Pytania Wykonawców	Odpowiedzi Zamawiającego
<p>Prosimy o informację na temat roślin nr 7, w opisie występują 2 szt. na rysunkach udało nam się znaleźć 1 szt. Prosimy o informację, ile szt. roślin nr 7 należy założyć.</p> <p>Czy opłaty za wodę do systematycznego podlewania trawników oraz drzew i krzewów są po stronie Zamawiającego?</p>	<p>Proszę uwzględnić ilość z opisu - 2 szt.</p> <p>Wykonawca ponosi koszty mediów do dnia podpisania Protokołu Przekazania /Przejęcia do Eksploatacji.</p>
<p>Prosimy o udostępnienie opisów dla projektu wykonawczego dla poszczególnych branż. W załączonych opisach PW znajdują się wyłącznie spisy rysunków.</p>	<p>Opisy techniczne poszczególnych branż TOM 1, 2, 3, 4, 5, 7 były załączone. Dołączono brakujący opis techniczny PW Branży Drogowej TOM 6.</p>
<p>Według tabeli wykazu pomieszczeń na rys. A-1 rzut parteru, ściany wydawalni (pom. 0.48) są wykończone płytkami ceramicznymi do wys. 2,4 m, a według A-21 rzut parteru – wykończenie podłóg i ścian, malowane farbą lateksową oraz lakierem lamperyjnym. Prosimy o potwierdzenie, że należy przyjąć wykończenie zgodne z tabelą wykazu pomieszczeń rys. A-1 rzut parteru.</p>	<p>Należy wykończyć zgodnie z rys A 21 mal

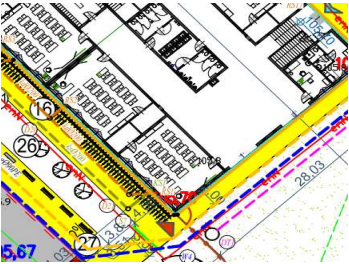
Prosimy o ujednoczenie dokumentacji projektowej. W STWiOR istnieje informacja, że pętle ogrzewania podłogowego należy wykonać z rur PE-X o średnicy 20x2,0. Na schemacie szafki z rozdzielaczem do ogrzewania podłogowego wskazana jest średnica 16x2,0. Jaką średnicę należy przyjąć?

Pętle ogrzewania podłogowego należy wykonać średnicą 16x2,0

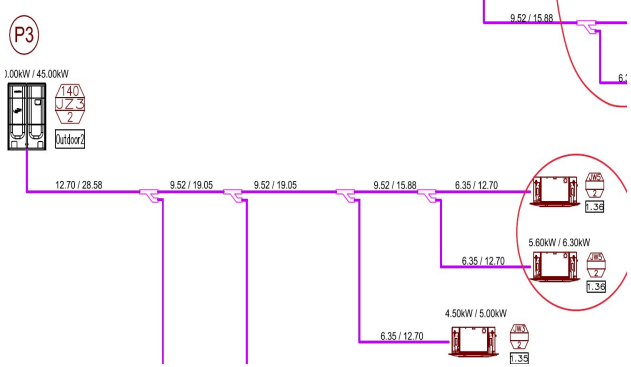
Prosimy o ujednoczenie informacji z jakiego materiału ma zostać wykonana instalacja do grzejników - wg legendy na rzutach "PE-X łączonych przez zaciskanie", wg opisu technicznego PERT-AI-PERT, a na rysunkach na parterze pojawiają się i rury 40x4,0 i 40x3,7 co wskazuje na dwa różne materiały.

Instalacje do grzejników należy wykonać z rur PERT-AI-PERT. Grubość ścianki rury dla średnicy fi 40 to 4 mm

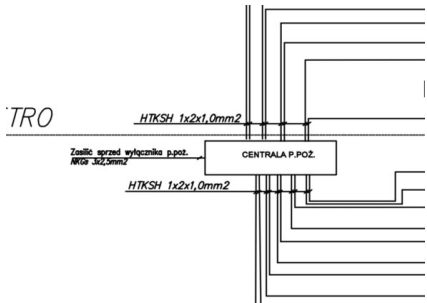
Prosimy o podanie specyfikacji zaworu na instalacji napełniania instalacji grzewczej DN25.

Zastosowano zawór spustowy niklowany do napełniania z końcówką do węża

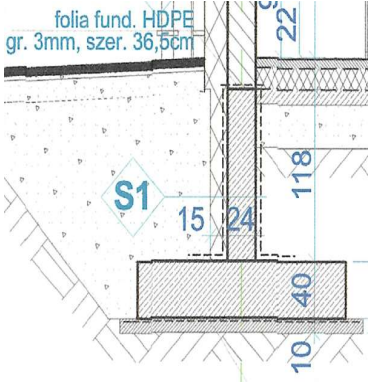
<p>Ze względu na rozbieżność prosimy o informację jakie rury należy przyjąć do wyceny zewnętrznej instalacji wody bytowej. Zgodnie z rysunkiem S-3 Profil podłużny zewnętrznej instalacji wody bytowej podano PE SDR17 PN10 fi90mm. Zgodnie ze STWiORB podano PE SDR 11 PN16 fi90mm</p>	<p>Dla instalacji wody bytowej należy zastosować rury PE SDR17 PN10</p>
